DIJON MÉTROPOLE

MODIFICATION SIMPLIFIÉE DU PLU DE DAIX

Note explicative de la procédure

Orientations d'aménagement et de programmation du parc rue de Fontaine

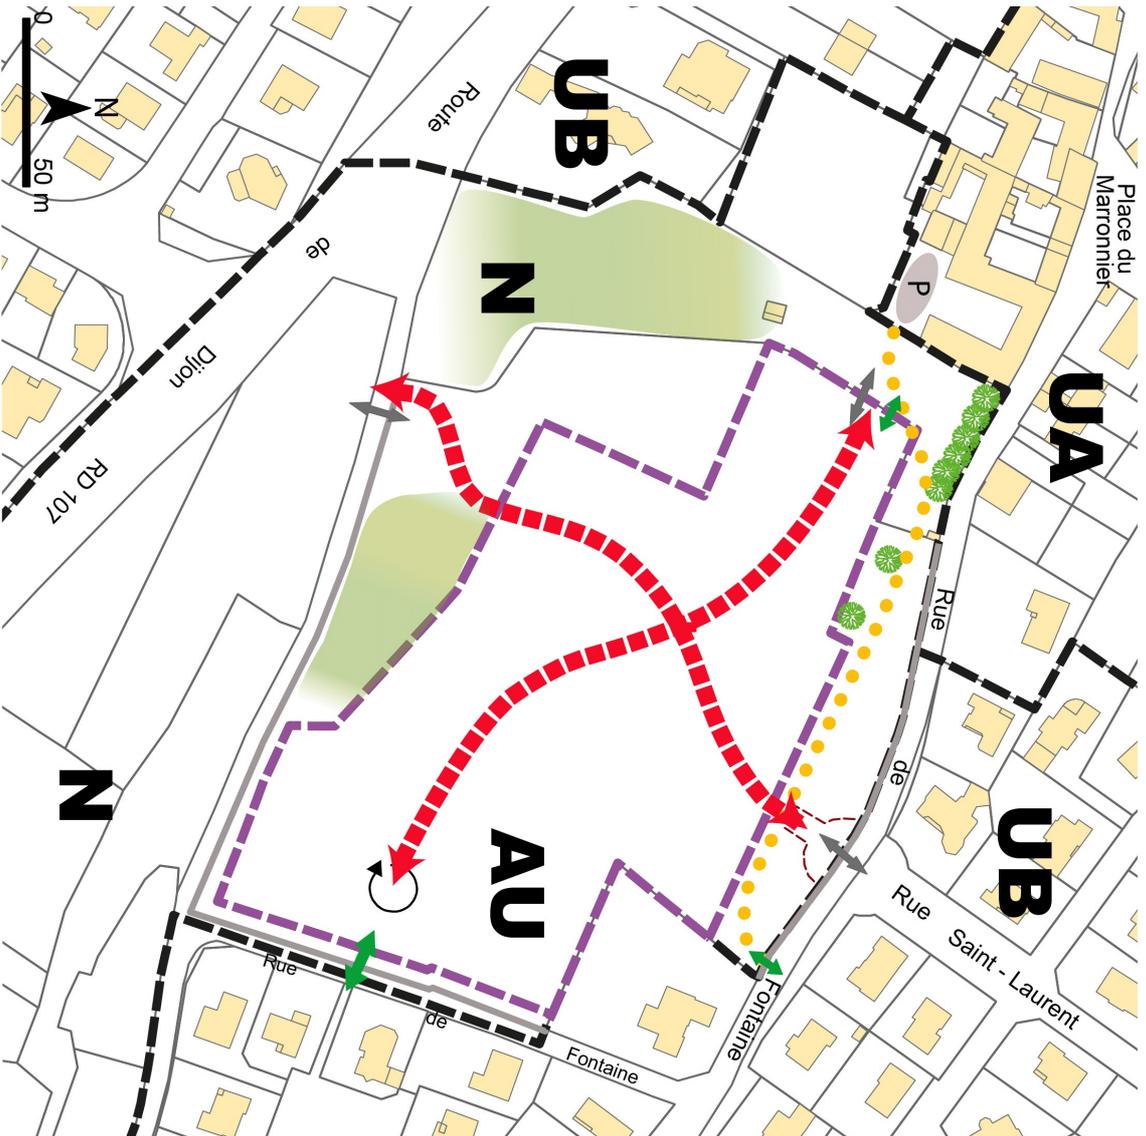
Cette observation porte sur une demande de suppression de l'aire de stationnement figurant au droit de la maison de maître sur l'OAP.

Si le dossier de réalisation de la ZAC est compatible avec l'ensemble des pièces du PLU de Daix, les élus communaux ont souhaité, à la suite de la concertation obligatoire dans ce type de procédure d'aménagement, la création d'un accès véhicules supplémentaire depuis la route de Dijon, au Sud de l'opération d'aménagement afin de soulager l'impact potentiel de la circulation sur la rue de Fontaine

Or, cette liaison véhicules supplémentaire sur la rue de Dijon est aujourd'hui impossible compte tenu du caractère extrêmement précis de l'orientation d'aménagement et de programmation (OAP) du Parc, ce qui nécessite une adaptation de l'OAP.

Par ailleurs, le nouveau schéma de desserte de ce secteur permet de réinterroger légèrement l'implantation des différentes typologies d'habitat tout en conservant un dégradé de hauteur et de densité conformément à l'OAP initiale, dans un souci d'intégration de l'opération à la topographie du site.

Ainsi, l'aire de stationnement indiquée dans l'OAP se justifie par l'anticipation des besoins en parkings liés à la division de la maison de maître en logements collectifs, situation envisageable au regard de la demande de M. Rémy. En effet, en matière de normes de stationnement des véhicules motorisés, l'article 12 de la zone UA impose, a minima, 1 place par tranche entamée de 60 m² de surface de plancher avec un minimum de 1 place par logement. Ces emplacements doivent être par ailleurs suffisamment dimensionnés et facilement accessibles.

L'OAP définissant des orientations d'aménagement s'analysant en terme de compatibilité et non de conformité, la localisation de l'aire de stationnement est une localisation préférentielle et non un emplacement précis à mettre en œuvre. Pour le confort d'usage des futurs habitants, un positionnement des stationnements en dehors de la cour intérieure de la maison de maître est à privilégier.

Toutes ces raisons motivent donc le maintien de l'aire de stationnement prévue à l'OAP.
